סיכום מבדק שנתי-מבדקי בטיחות מנהל חינוך

שם המוסד-בית ספר מדרשת בנות- אולפנה מדעים ואומנויות

תאריך המבדק-ד' 1/3/2023

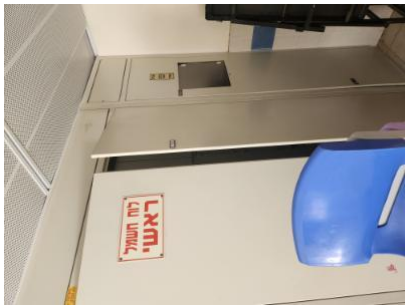
-הגדר תתנשא לגובה של 2 מ' לפחות מעל פני -2-הגדר ההיקפית במוסד החינוך-הגדר בגובה 170-180 במספר מוקדים. סכנת טיפוס ופציעה- - -
3.26-4/3/2023 21: 14-גדר-הקרקע משני צידי הגדר, הגובה יימדד מעל לנקודת מדרג רגל

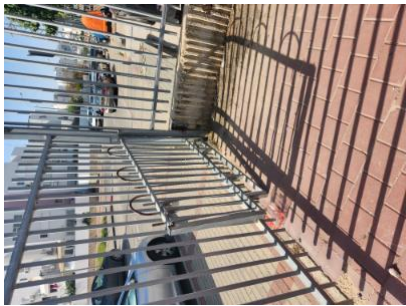
החצר תהיה נקייה ממפגעי בטיחות קבועים או 1-חצרות מוסד החינוך-עמודים ללא הגנה. עמודים לא בשימוש בתוך החצר. סכנת פציעה. - - - 3.1-4/3/2023 21: 22 תשתיות. זמניים, ללא בליטות או שקעים, ולא יישארו בה מכשולים או פסולת מכל סוג. חלקים בולטים יהיו עם הגנה עליהם
